Dodatek č. 1 ke Smlouvě o dílo

1. Smluvní strany uzavřely dne 6.4.2016 smlouvu o dílo (dále jen „**Smlouva o dílo**“) na plnění veřejné zakázky s názvem „**Oprava mostu ev.č. 105-024 most přes strouhu před obcí Velběhy**“ (dále jen „**Dílo**“).
2. V průběhu plnění Díla byla zjištěna potřeba provedení změn spočívající v potřebě zvýšení výměr u některých položek a zařazení nových položek (dále jen „**Vícepráce**“).
3. Potřeba provedení Víceprací vznikla v důsledku okolností, které zadavatel jednající s náležitou péčí nemohl předvídat, a tyto stavební práce jsou zcela nezbytné pro provedení stavebních prací sjednaných ve Smlouvě o dílo.

Evidenční list změny stavby

Oprava mostu ev. č. 105-024 Most přes strouhu před obcí Velběhy

VZOROVÝ PŘÍČNÝ ŘEZ 1:50

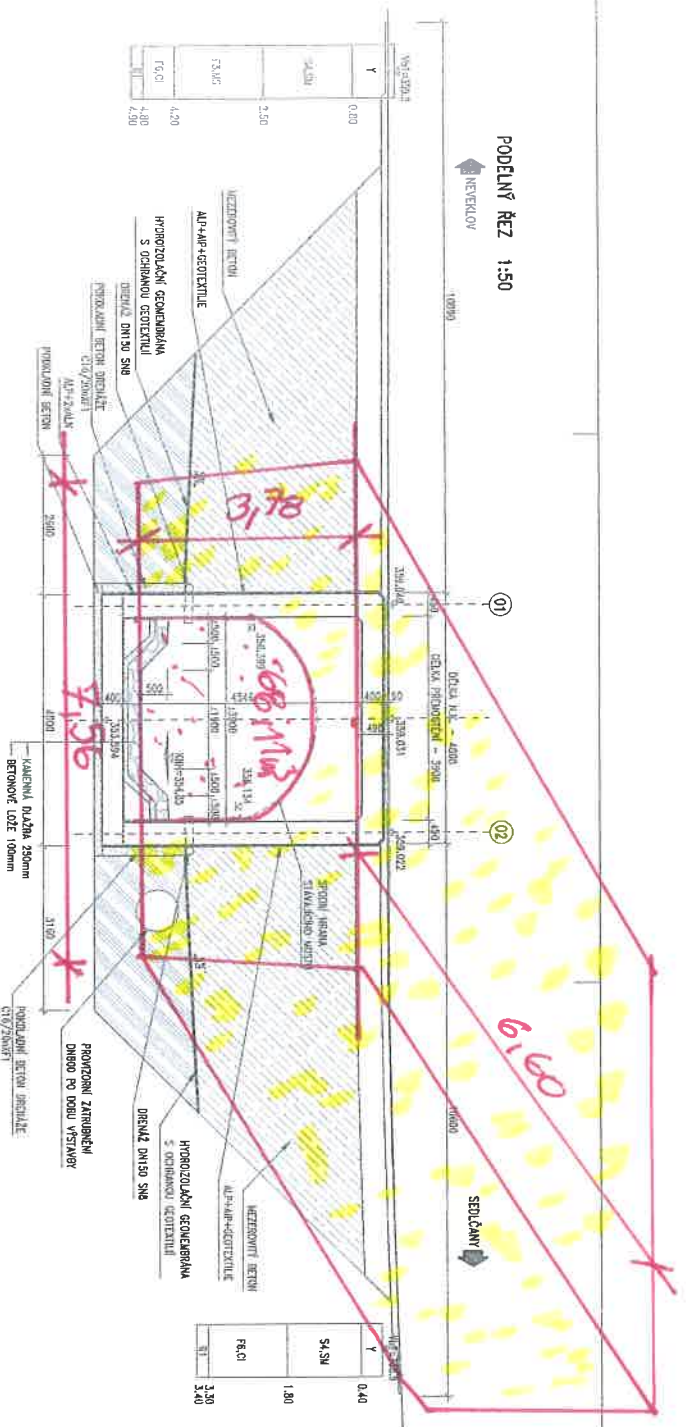
$$4,2 \times 8,45 \times 0,30 = 10,65 \text{ m}^3$$
